**SUPPORTO TECNICO ALL'OSSERVATORIO AMBIENTALE  
PER LA COSTRUZIONE E L'ESERCIZIO DELLA  
"TANGENZIALE EST ESTERNA DI MILANO"**

**ISTRUTTORIA TECNICA**

**RUMORE**

Risultati Monitoraggio Corso d'opera

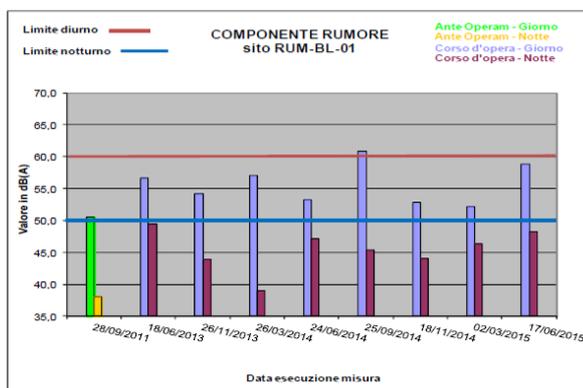
2. I risultati del monitoraggio evidenziano una situazione di criticità nel periodo diurno e notturno per il punto **RUM-AB-01** (Agrate Brianza) sul quale, ad oggi, sono state eseguite dodici misure di CO (vedi figura seguente, estratta dal Bollettino di CTE).

Per il semestre in oggetto si conferma un significativo incremento del rumore rispetto all'AO, incremento che ha comportato il superamento della soglia di attenzione in entrambe le campagne del parametro  $\Delta VIP_{diurno}$  e il superamento della soglia di intervento del parametro  $\Delta VIP_{notturno}$  in entrambe le campagne. Allo stesso tempo si è registrato un superamento dei limiti di zonizzazione nel periodo notturno pari a 1,8 dB e 1,5 dB rispettivamente nelle CO11 e CO012. Il comune ha rilasciato un'autorizzazione in deroga fino ad una classe superiore h 24 con validità fino al 08/07/15.

Nota al grafico: Si evidenzia come anticipato nelle premesse che i valori di AO non corrispondono a quelli misurati che dovrebbero corrispondere a 51,2 (LAeqD) e 43 (LAeqN)

CTE ritiene che i superamenti registrati nel periodo notturno evidenziati anche nelle campagne precedenti, siano imputabili ai flussi di traffico veicolare continuo lungo l'autostrada A4 che rappresenta la sorgente di rumore principale, sottolinea inoltre che nel periodo diurno della CO12 le lavorazioni erano di modesta entità.

- non validabile la misura notturna eseguita nella CO11 in quanto la frazione del tempo per cui si hanno dati validi è inferiore al 70% del tempo complessivo (evento di pioggia), tuttavia si osserva che nel periodo notturno il cantiere non era attivo e perciò la misura notturna non avrebbe comunque rilevanza dal punto di vista del monitoraggio del cantiere;

- non validabile la misura diurna eseguita nella CO12 in quanto la frazione del tempo per cui si hanno dati validi è inferiore al 70% del tempo complessivo (velocità vento superiore 5 m/s), inoltre mancano i dati relativi alla pioggia, CTE dichiara che tale mancanza dipende dall'indisponibilità del dato dal sito di Arpa. Come già ribadito in altre occasioni, si suggerisce di tenere sotto controllo l'effettivo funzionamento e disponibilità dei dati per la stazione meteorologica presa come riferimento, individuando tempestivamente, se necessario, una diversa centralina di riferimento.

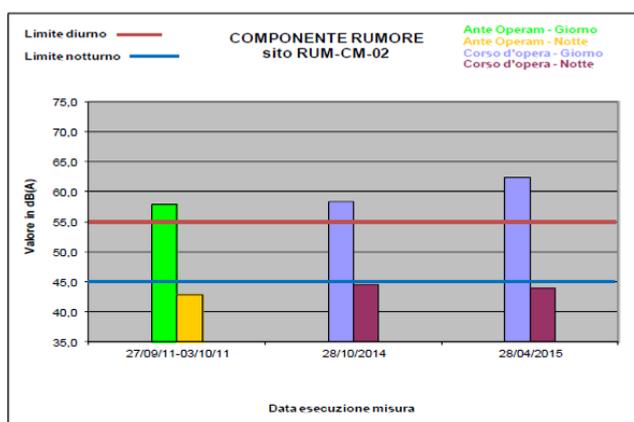
3. I risultati della misura evidenziano il rispetto dei limiti di legge sia nel periodo diurno che notturno per il punto **RUM-BL-01** (Bellinzago Lombardo) sul quale, ad oggi, sono state eseguite otto

misure di CO (vedi figura seguente, estratta dal Bollettino di CTE) si registra però nel secondo trimestre 2015 (CO12) il superamento della soglia di attenzione sia nel periodo diurno che notturno.

Il comune di Bellinzago Lombardo ha rilasciato proroga alla precedente deroga sino al 30.07.15. Per quanto riguarda la misura eseguita nella CO11 si segnala che sono stati mascherati in periodo diurno eventi meteo non conformi per velocità del vento > 5 m/s. Dai dati meteo allegati alla scheda di misura si tratta però del valore massimo (che può corrispondere ad esempio ad isolate raffiche) e non del valore medio orario. Perciò il risultato del Leq diurno fornito nel Bollettino non può considerarsi corretto perché ottenuto con un'elaborazione non corretta. Si chiede di verificare e, se necessario, rettificare il risultato.

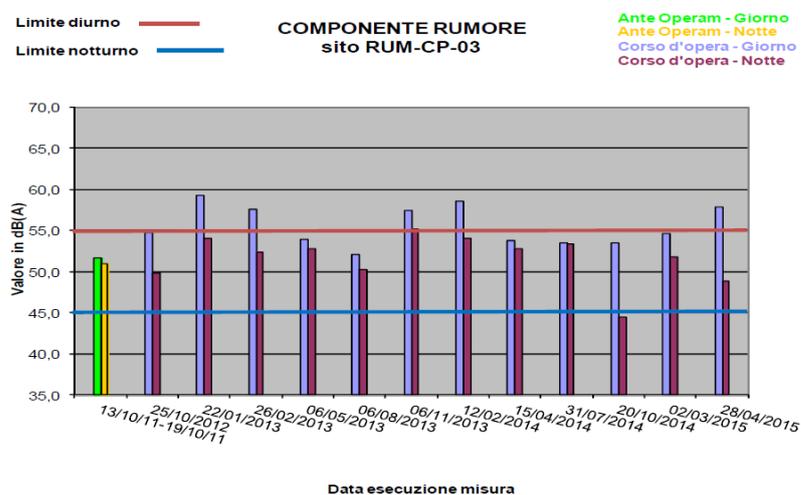
- I risultati del monitoraggio nella campagna di misura CO12 evidenziano una situazione di criticità nel periodo diurno per il punto **RUM-CM-02** (Cambiago) sul quale, ad oggi, sono state eseguite due misure di CO (vedi figura seguente, estratta dal Bollettino di CTE). Per il trimestre in oggetto (aprile-giugno 2015) si osserva un incremento del rumore rispetto all'AO, che ha comportato il superamento della soglia di intervento del parametro  $\Delta VIP_{diurno}$ . Allo stesso tempo si è registrato un superamento dei limiti di zonizzazione nel periodo diurno pari a 7,4 dB (CO12), per il periodo diurno già in fase di AO si registrava il superamento dei limiti di zonizzazione.

Nota al grafico: Si evidenzia come anticipato nelle premesse che i valori di AO non corrispondono a quelli misurati che dovrebbero corrispondere a 55,3 (LAeqD) e 41,3 (LAeqN)

Si segnala un errato calcolo del  $\Delta VIP_{diurno}$  e  $\Delta VIP_{notturno}$  nel Bollettino CO12 che evidenzia criticità diurne e notturne; a valle della revisione del calcolo, non sono emersi superamenti associati al VIP nel periodo notturno quando peraltro il cantiere non era attivo.

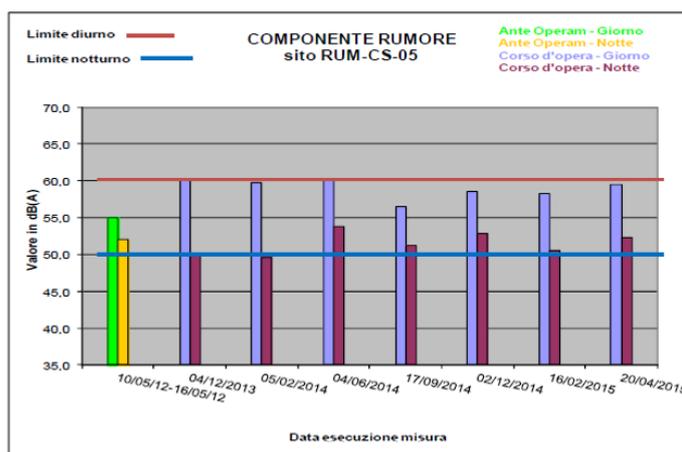
5. I risultati del monitoraggio evidenziano il superamento del limite di zonizzazione nel periodo notturno della campagna CO11 per il punto **RUM-CP-03** (Caponago) sul quale, ad oggi, sono state eseguite dodici misure di CO (vedi figura seguente, estratta dal Bollettino CO11 di CTE). Nel semestre considerato si registra il superamento della soglia di attenzione del parametro  $\Delta VIP_{notturno}$  nella CO11 ed il superamento della soglia di attenzione del parametro  $\Delta VIP_{diurno}$  nella CO12.

Nota al grafico: Si evidenzia come anticipato nelle premesse che i limiti non corrispondono a quelli in uso che dovrebbero corrispondere a 60 LAeq D e 50 LAeq N

I superamenti notturni evidenziati nella campagna CO11 non sono più presenti nel successivo monitoraggio CO12 i cui risultati attestano il rientro della criticità notturna ma evidenziano una criticità diurna. Il comune di Caponago ha rilasciato ha rilasciato l'autorizzazione in deroga.

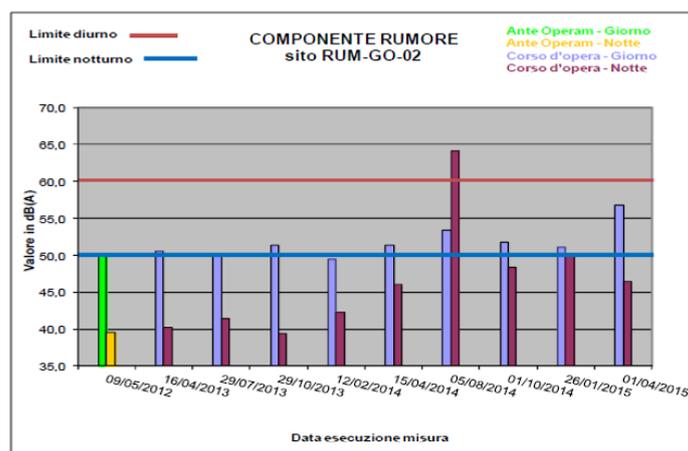
6. I risultati del monitoraggio evidenziano una situazione di criticità nel periodo diurno per il punto **RUM-CS-05** (Casalmaiocco) presso il quale sono state eseguite sette misure di CO (vedi figura seguente, estratta dal Bollettino di CTE). Si osserva un incremento del rumore rispetto all'AO nel periodo diurno che ha comportato il superamento della soglia di attenzione del parametro  $\Delta VIP_{diurno}$ . Si registra inoltre il superamento del limite di zonizzazione nel periodo notturno in entrambe le campagne, si sottolinea comunque che tale superamento veniva registrato già in fase di AO.

Nota al grafico: Si evidenzia come anticipato nelle premesse che i valori di AO non corrispondono a quelli misurati che dovrebbero corrispondere a 52,4 (LAeqD) e 51,2 (LAeqN)

CTE dichiara che la sorgente di rumore principale è costituita dai transiti veicolari continui lungo la SP 159 prospiciente il ricettore a cui si associano le attività lavorative oggi presenti nell'area di cantiere Cologno. A seguito dell'avanzamento delle fasi lavorative l'asse stradale della SP 159 è stato deviato dal suo tracciato originario, quindi CTE ritiene che l'anomalia è probabilmente provocata, in questa fase, dalla deviazione dell'asse stradale (SP159). Le lavorazioni relative alla realizzazione della galleria di Cologno sono in netta diminuzione e svolte in sotterraneo.

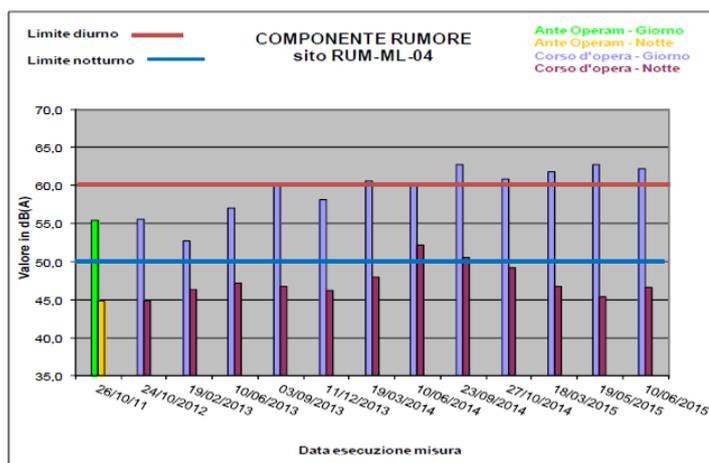
7. Per il punto **RUM-GO-02** (Gorgonzola) sul quale, ad oggi, sono state eseguite nove misure di CO (vedi figura seguente, estratta dal Bollettino di CTE), durante la campagna CO11 si osserva il superamento della soglia di intervento del parametro  $\Delta VIP_{notturno}$  ed il superamento del limite di zonizzazione notturno non più registrati nella successiva campagna di CO12.

Per quanto riguarda la misura della campagna CO12 per il periodo diurno si rileva una velocità del vento superiore 5 m/s per un intervallo di tempo superiore al 70% della misura, pertanto per tale campagna non è possibile validare i risultati relativi al periodo diurno;

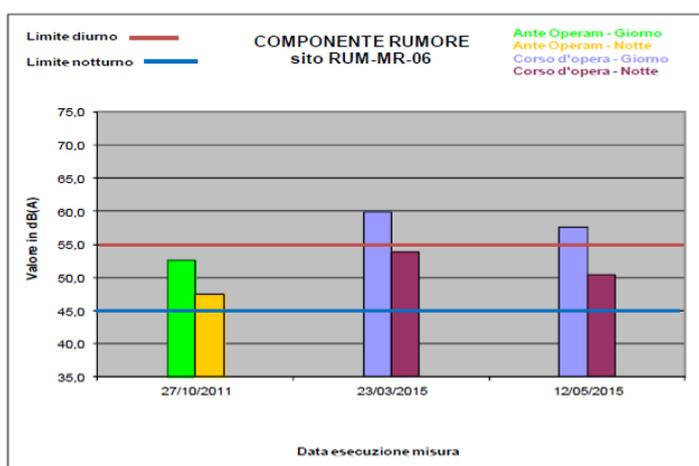
- I risultati del monitoraggio evidenziano una situazione di criticità nel periodo diurno per il punto **RUM-ML-04** (Melzo) sul quale, ad oggi, sono state eseguite dodici misure di CO (vedi figura seguente, estratta dal Bollettino di CTE). Per il semestre in oggetto si osserva un incremento del rumore rispetto all'AO che determina il superamento dei limiti di zona nel periodo diurno in entrambe le campagne; si registra, inoltre, il superamento della soglia di intervento dei parametri  $\Delta VIP_{diurno}$  in tutte le misure eseguite nelle campagne CO11 e CO12.

Il ST osserva che per la misura della campagna CO12 non sono stati effettuati i mascheramenti per il periodo 13:00-fine misura del 20/05 per condizioni meteorologiche non conformi (velocità del vento > 5 m/s), si chiede pertanto che il risultato della misura diurna venga rielaborato tenendo conto dei mascheramenti.

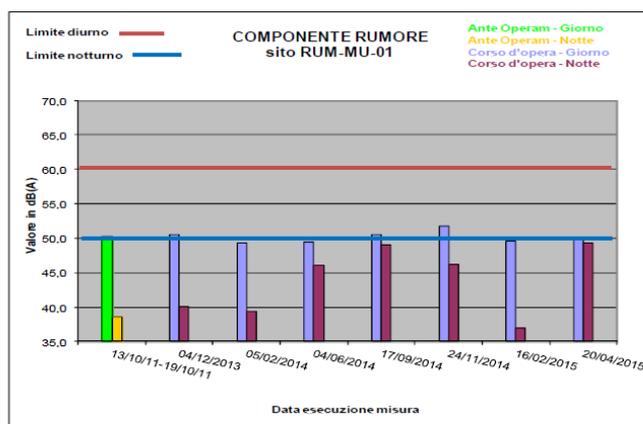
9. I risultati del monitoraggio evidenziano una situazione di criticità nel periodo diurno per il punto **RUM-MR-06** (Merlino) sul quale, ad oggi, sono state eseguite due misure di CO (vedi figura seguente, estratta dal Bollettino di CTE). Per il semestre in oggetto si osserva un incremento del rumore rispetto all'AO che determina il superamento dei limiti di zona nel periodo diurno in entrambe le campagne; si registra, inoltre, il superamento della soglia di intervento del parametro  $\Delta VIP_{diurno}$  in entrambe le campagne e della soglia di attenzione del parametro  $\Delta VIP_{notturno}$  nella CO11.

Dalla relazione CO11 non si evince con chiarezza la presenza o meno di attività di cantiere in periodo notturno e pertanto se le stesse possano avere contribuito al superamento della soglia di attenzione registrato per il parametro  $\Delta VIP_{notturno}$

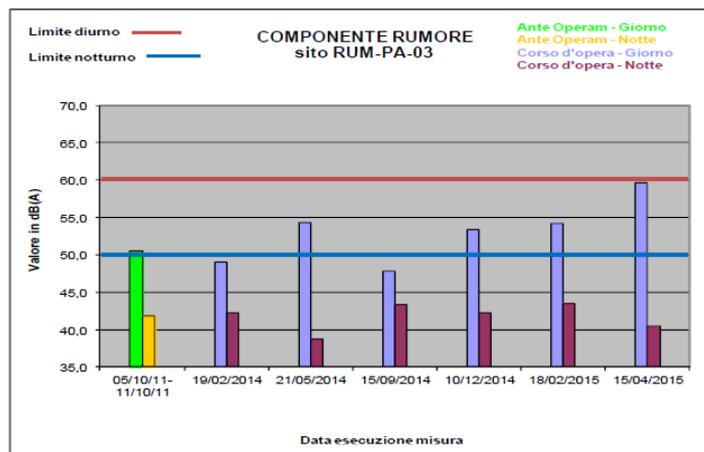
10. I risultati del monitoraggio evidenziano una situazione di criticità nel periodo notturno per il punto **RUM-MU-01** (Mulazzano) sul quale, ad oggi, sono state eseguite sette misure di CO (vedi figura seguente, estratta dal Bollettino di CTE). Nel secondo trimestre 2015 si osserva un incremento del rumore rispetto all'AO che determina il superamento della soglia di intervento del parametro  $\Delta VIP_{notturno}$ .

Nota al grafico: Si evidenzia come anticipato nelle premesse che i valori di AO non corrispondono a quelli misurati che dovrebbero corrispondere a 49,7 (LAeqD) e 35,3 (LAeqN)

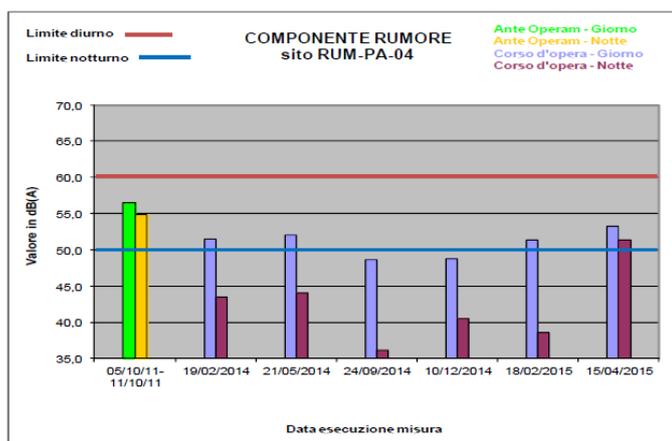
11. I risultati del monitoraggio evidenziano una situazione di criticità nel periodo diurno per il punto **RUM-PA-03** (Paullo) sul quale, ad oggi, sono state eseguite sei misure di CO (vedi figura seguente, estratta dal Bollettino di CTE). Nel secondo trimestre 2015 si osserva un incremento del rumore rispetto all'AO che determina il superamento della soglia di intervento del parametro  $\Delta VIP_{diurno}$ .

Nota al grafico: Si evidenzia come anticipato nelle premesse che i valori di AO non corrispondono a quelli misurati che dovrebbero corrispondere a 48,6 (LAeqD) e 40 (LAeqN)

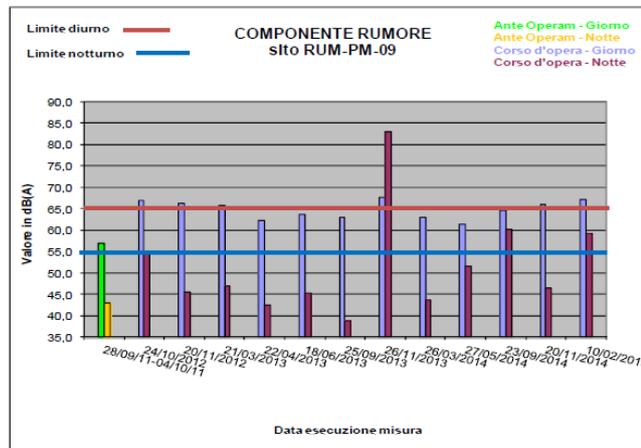
12. I risultati del monitoraggio evidenziano una situazione di criticità nel periodo notturno per il punto **RUM-PA-04** (Paullo) sul quale, ad oggi, sono state eseguite sei misure di CO (vedi figura seguente, estratta dal Bollettino di CTE). Nel secondo trimestre 2015 si osserva un incremento del rumore rispetto all'AO che determina il superamento della soglia di intervento del parametro  $\Delta VIP_{notturno}$ .

Nota al grafico: Si evidenzia come anticipato nelle premesse che i valori di AO non corrispondono a quelli misurati che dovrebbero corrispondere a 47,6 (LAeqD) e 39,4 (LAeqN)

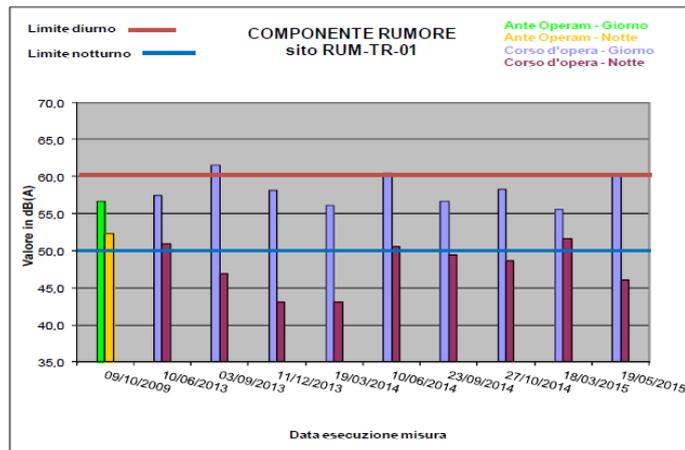
13. Nel primo trimestre semestre 2015 (CO11), i risultati del monitoraggio evidenziano una situazione di criticità per il punto **RUM-PM-09** (Pozzuolo Martesana) sul quale sono state eseguite dodici misure di CO (vedi figura seguente, estratta dal Bollettino di CTE). Si registra il superamento della soglia di intervento del parametro  $\Delta VIP_{diurno}$  e il superamento della soglia di intervento del parametro  $\Delta VIP_{notturno}$ . Per quanto riguarda i limiti di zonizzazione si osserva il superamento sia del limite notturno che di quello diurno.

Nel secondo trimestre 2015 (CO12) non è stata eseguita la misura poiché il proprietario ha negato l'accesso alla propria proprietà.

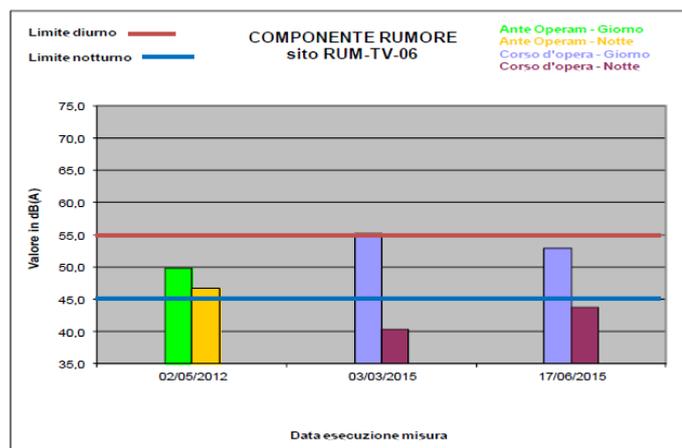
15. I risultati del monitoraggio evidenziano una situazione di criticità nel periodo diurno e notturno per il punto **RUM-TR-01** (Trucazzano) sul quale, ad oggi, sono state eseguite nove misure di CO (vedi figura seguente, estratta dal Bollettino di CTE). Per il semestre in oggetto si osserva il superamento dei limiti di zona nel periodo notturno nella CO11, peraltro già presente in AO, e

nel periodo diurno nella CO12; si registra, inoltre, il superamento della soglia di attenzione dei parametri  $\Delta VIP_{\text{notturno}}$  nella CO11 e  $\Delta VIP_{\text{diurno}}$  nella CO12.

Nota al grafico: Si evidenzia come anticipato nelle premesse che i valori di AO non corrispondono a quelli misurati che dovrebbero corrispondere a 56,4 (LAeqD) e 48 (LAeqN)

Dalla relazione CO11 non si evince con chiarezza la presenza o meno di attività di cantiere in periodo notturno nella e pertanto se le stesse possano avere contribuito al superamento della soglia di attenzione registrato per il parametro  $\Delta VIP_{\text{notturno}}$ .

Il ST osserva che per la misura della campagna CO12 non sono stati effettuati i mascheramenti per il periodo 13:00-fine misura del 20/05 per condizioni meteorologiche non conformi (velocità del vento > 5 m/s), si chiede pertanto che il risultato della misura diurna venga rielaborato tenendo conto dei mascheramenti.

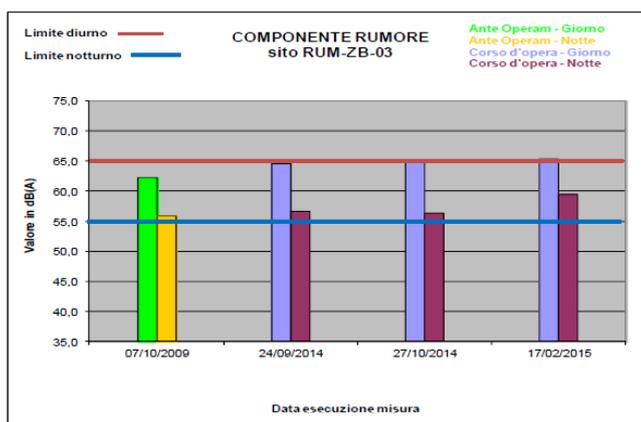
- I risultati del monitoraggio evidenziano una situazione di criticità nel periodo diurno per il punto **RUM-TV-06** (Tavazzano) sul quale, ad oggi, sono state eseguite due misure di CO (vedi figura seguente, estratta dal Bollettino di CTE). Per il semestre in oggetto si osserva il superamento dei limiti di zona nel periodo diurno nella CO11; si registra, inoltre, il superamento della soglia di attenzione del parametro  $\Delta VIP_{\text{diurno}}$  nella CO11.
